RENESAS TECHNICAL UPDATE

製品分類	MPU & MCU	発行番号	TN-RX*-A185B/J	Rev.	第2版
題名	RX62Nグループ、RX621グループ、RX62Tグループ、RX62Gグループ フラッシュメモリのP/Eサスペンドコマンドに関する誤記訂正		情報分類	技術情報	
適用製品	RX62N グループ、RX621 グループ、 RX62T グループ、RX62G グループ	対象ロット等	関連資料	RX62N グループ、RX621 グループ ユーザーズマニュアル ハードウェア編 Rev.1.40 (R01UH0033JJ0140) RX62T グループ、RX62G グループ ユーザーズマニュアル ハードウェア編 Rev.2.00 (R01UH0034JJ0200)	
		全ロット

「38.2.5 フラッシュステータスレジスタ 0 (FSTATR0)」において、SUSRDY ビットの「“0”になる条件」に条件が不足していましたので、以下のとおり訂正いたします。

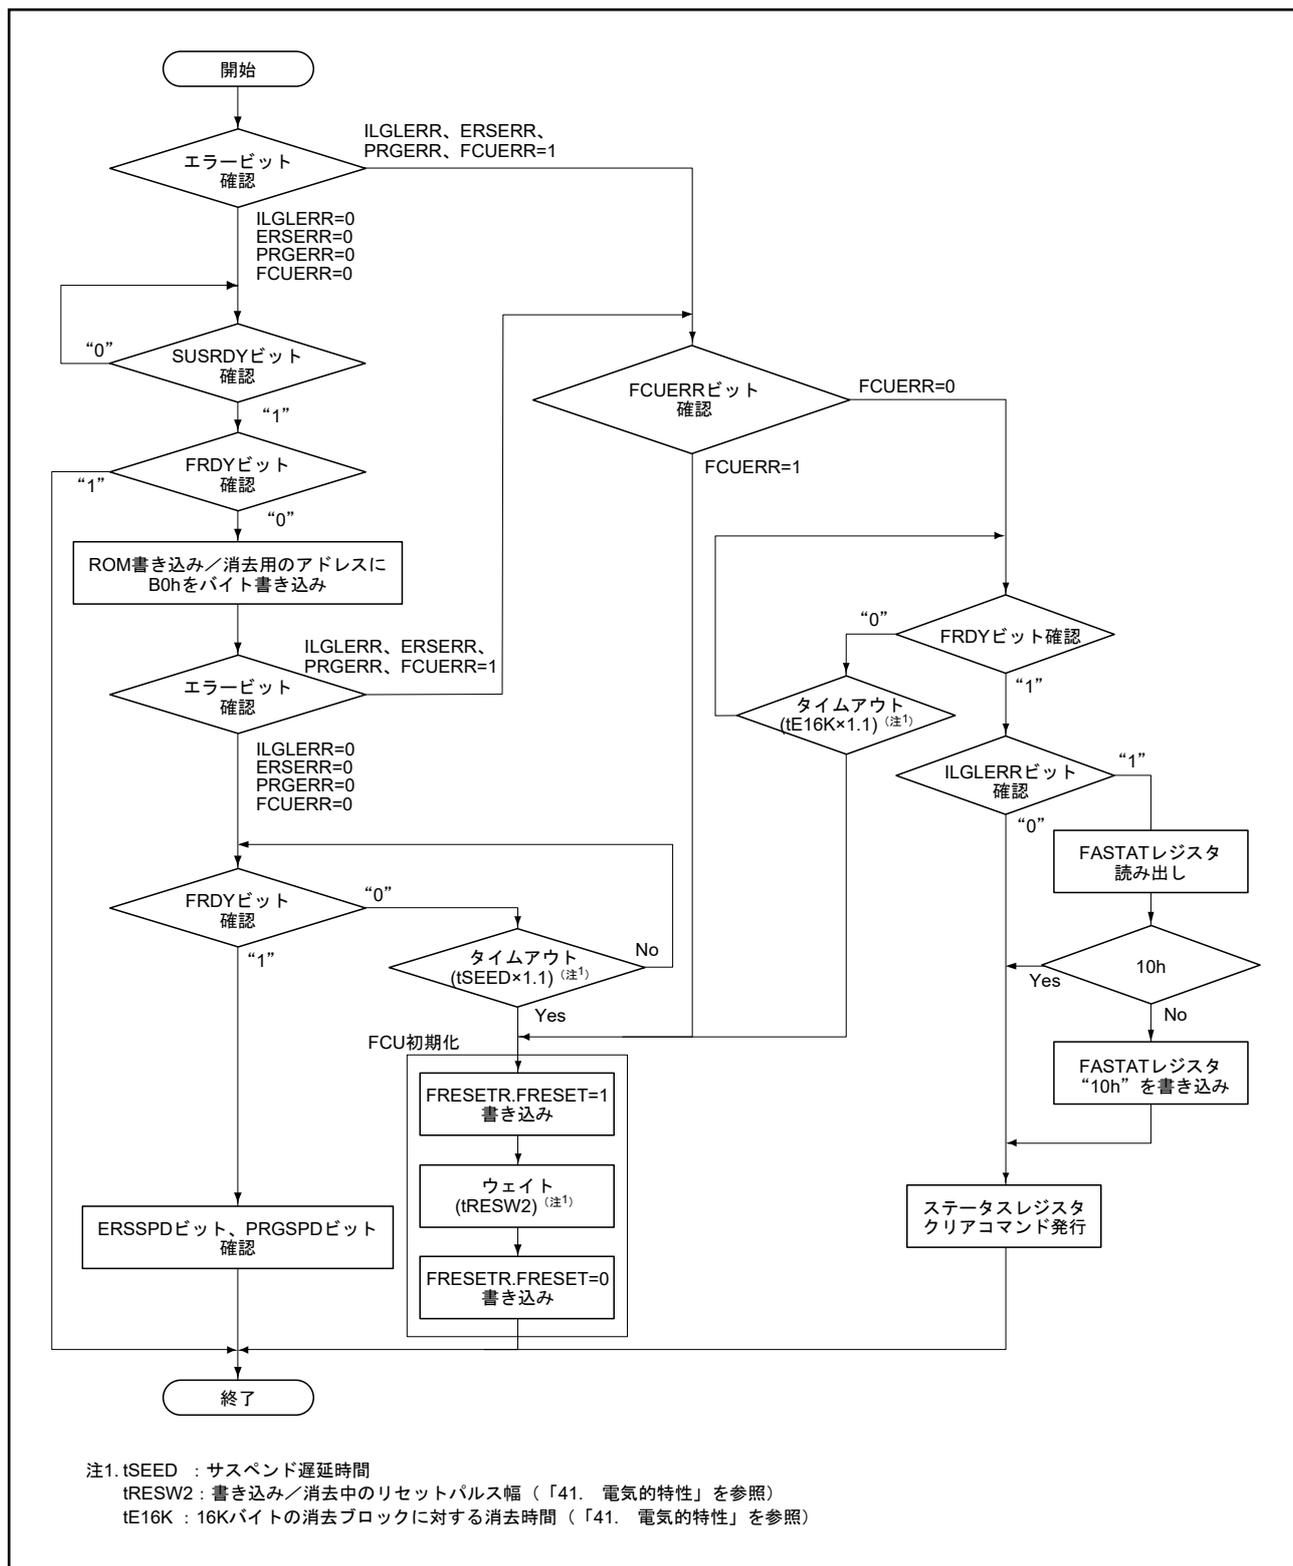
- P/E サスペンドコマンドを受け付けた
- 書き込み/消去処理中に、コマンドロック状態に遷移した

- P/E サスペンドコマンドを受け付けた
- 書き込み/消去処理中に、コマンドロック状態に遷移した
- **書き込み/消去処理が終了した**

図 38.19 書き込み／消去のサスペンド方法

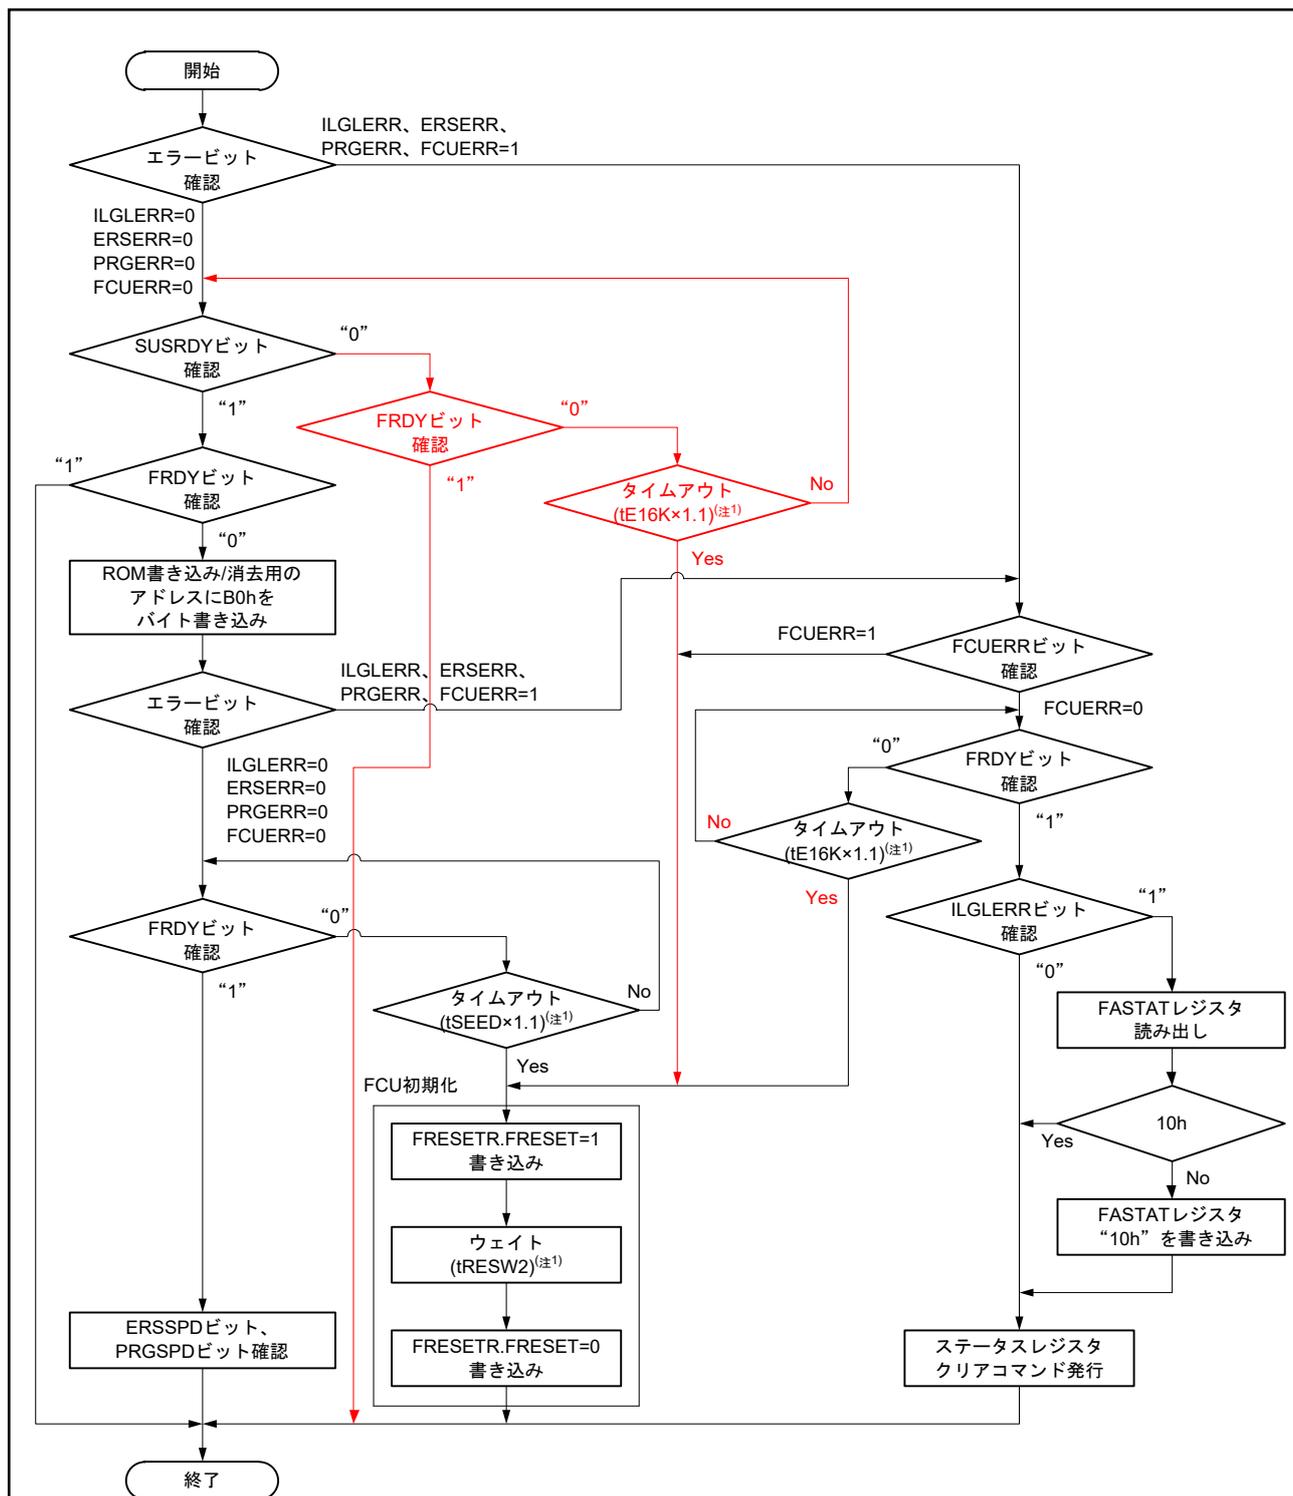
「図 38.19 書き込み/消去のサスペンド方法」に示すフローでは、SUSRDY ビットを確認する前に書き込み/消去処理が終了していた場合に、この確認ループを抜けることができなくなります。

そのため、以下のとおりタイムアウト処理と、FRDY ビットが“1”であった場合の中断処理を追加いたします。
